TPD NR. **K-VT-13-23-133**

Parduotuvės „Troja“ sklypo J. Jasinskio g. 16 detaliojo plano sprendinių koregavimas inicijavimo sutarties pagrindu

PASTABŲ TAISYMO LENTELE

Priedas Nr. 1 - “Paleko archstudija” architekūrinis pjūvis, - 1 lapas.

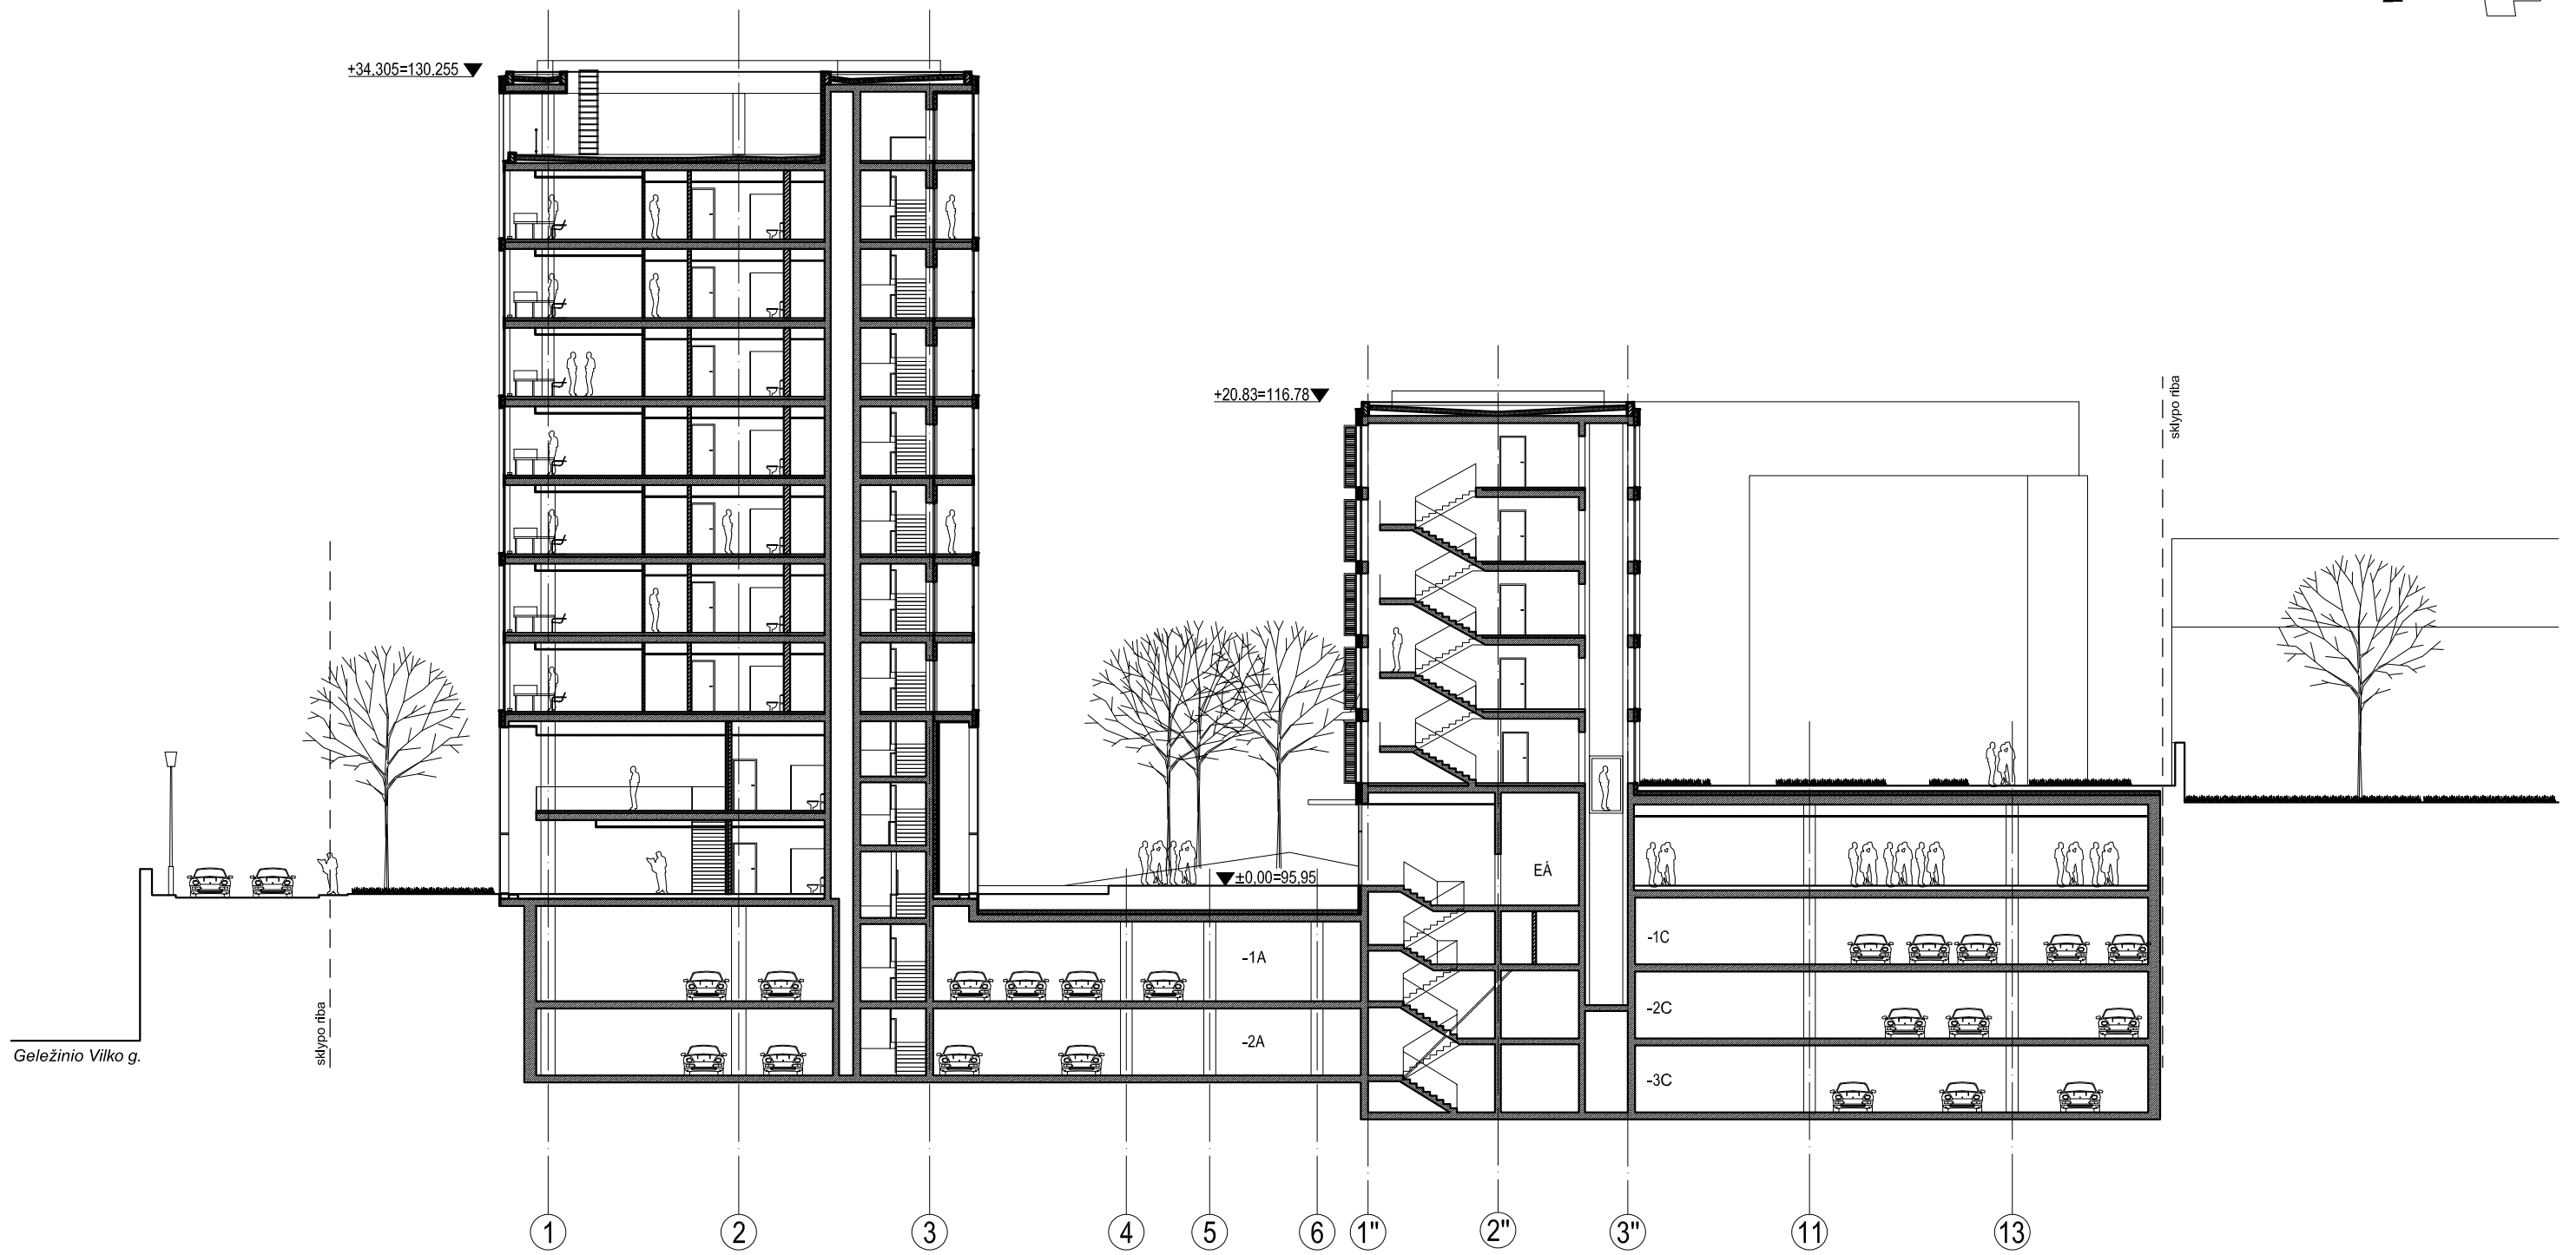
Kultūros paveldo departamento prie Kultūros ministerijos Vilniaus teritorinis skyrius teikė pastabą, kurioje nurodė – „prašome pateikti išsamią urbanistinę analizę, pagrindžiančią projektuojamus pastatų aukščius ir jų įtaką nuo visų aktualių Vilniaus Senamiesčio teritorijos ir jos apsaugos zonos apžvalgos taškų“. Pateikta analizė nėra išsami, **DP sprendiniuose nėra įvertinta įtaka** kultūros vertybių registre registruotos vietovės **Vilniaus miesto istorinė dalis, vad. Naujamiesčiu (unikalus kodas KVR 33653) teritorijai nustatytoms vertingosioms savybėms** -panoramoms, siluetams. Taip pat, atkreipiame dėmesį, kad urbanistinėje analizėje yra vertinami „projektuojami“ tūriai, o ne DP sprendiniai. **Atsižvelgiant į pateiktas virtualias panoramas (ypatingai panorama Nr. 7) matyti, kad planuojamas užstatymas viršija saugomo Gedimino bokšto aukštį, todėl atsižvelgiant į Pasaulinio paveldo objekto - kultūros paminklo U1P - Vilniaus istorinio centro apsaugos zonos laikinojo apsaugos reglamento nuostatus, kuriuose nustatyta, kad 6. Planuojamas statyti statinys laikomas nustelbiančiu saugomą kultūros paveldo objektą ar jų grupę, jeigu, žiūrint iš apžiūros vietų: 6.1. bus iškilęs virš matomo saugomo kultūros paveldo objekto ar jų grupės, todėl prašome detaliu planu nustatyti sprendinius mažinančius vizualinę įtaką saugomam objektui arba koreguoti užstatymo aukščių reglamentus.**

Atkreiptinas dėmesys, kad ID VILNIUS panoramose ir vilnius 3d modelyje neįkeltas pastatas J. Jasinskio g. 14 Verslo centras “Yellowstone” - <https://www.yellowstone.lt/> (statybos leidimas 2008 m; statybos darbų pabaiga 2024 /2025 m.), projektinis aukštis – 34,3 m. (~projektinė absol. alt. 130,25 m), žr. priedą Nr. 1 “Paleko archstudija” architekūrinį pjūvį.

Panoramose nuo Gedimino bokšto ir Trijų kryžių kalno pastatas dalyvauja tolimojo plano vaizduose. DP koregavimo sprendiniais planuojamas vyraujantis ir maksimalus leistinas aukštis mažesnių absoliutinių altitudžių už J.Jasinskio 14 pastatą.
